1.1 CONCEPTO TÉCNICO No. CT:	**CT-6543**
1.2 ÁREA:	Técnica y de Gestión
1.3 COORDINACIÓN:	Investigación y Desarrollo
1.4 REFERENCIA CRUZADA RADICADO FOPAE:	2012ER12097
1.5 RESPUESTA OFICIAL No.	RO-58046

2.1 SOLICITANTE:	CURADURÍA URBANA No. 2
2.2 PROYECTO:	Calle 40A Sur No 3C - 18 Este
2.3 LOCALIDAD:	4. San Cristóbal
2.4 UPZ:	50. La Gloria
2.5 BARRIO O SECTOR CATASTRAL:	La Victoria
2.6 DIRECCIÓN:	Calle 40A Sur No 3C - 18 Este
2.7 CHIP:	AAA0003MMPA
2.8 MANZANA CATASTRAL:	19
2.9 PREDIO CATASTRAL:	08
2.10 ÁREA (Ha):	0.0160 (*)
2.11 FECHA DE VISITA: **FECHA DE EMISIÓN:**	Agosto 16 de 2012 Agosto 16 de 2012

Fotografía No. 1. Predio en donde se desarrollará el proyecto, ubicado en la Calle 40A Sur No 3C-18 Este de la Localidad de San Cristóbal - barrio La Victoria.

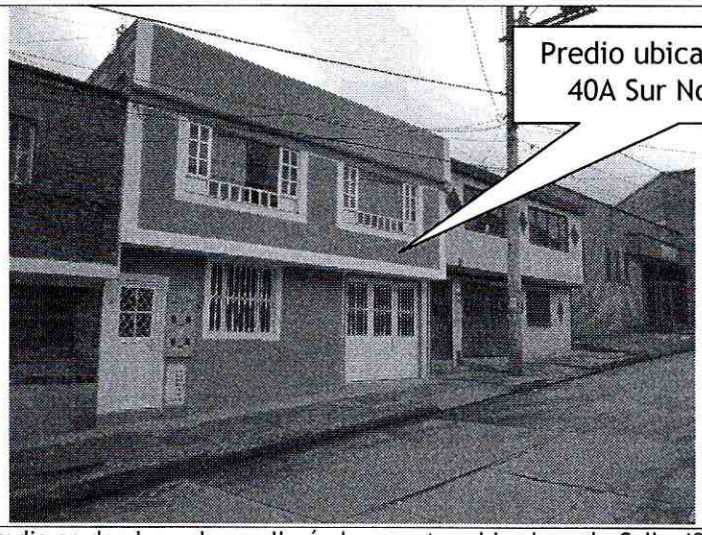
En el momento de la visita técnica al sector de la Calle 40A Sur No 3C-18 Este, en el sector catastral La Victoria, de la Localidad de San Cristóbal, se encontró una (1) edificación de dos (2) niveles con una futura ampliación para un nivel adicional, presumiblemente con un sistema estructural tipo mampostería confinada, teniendo en cuenta que la descripción corresponde a una inspección visual que involucró sólo la parte externa de las edificaciones.

Finalmente y considerando que en la visita de campo efectuada al predio de la Calle 40A Sur No 3C-18 Este (Fotografías 1 y 2), se encontró construida una vivienda que posiblemente se ajusta a las especificaciones presentadas en la solicitud hecha por la Curaduría Urbana No. 2; se recomienda a la Alcaldía Local de San Cristóbal, verificar si se ha cometido alguna infracción urbanística para que si es del caso, lleve a cabo las acciones pertinentes dentro de su competencia como encargada del control urbano en su localidad.
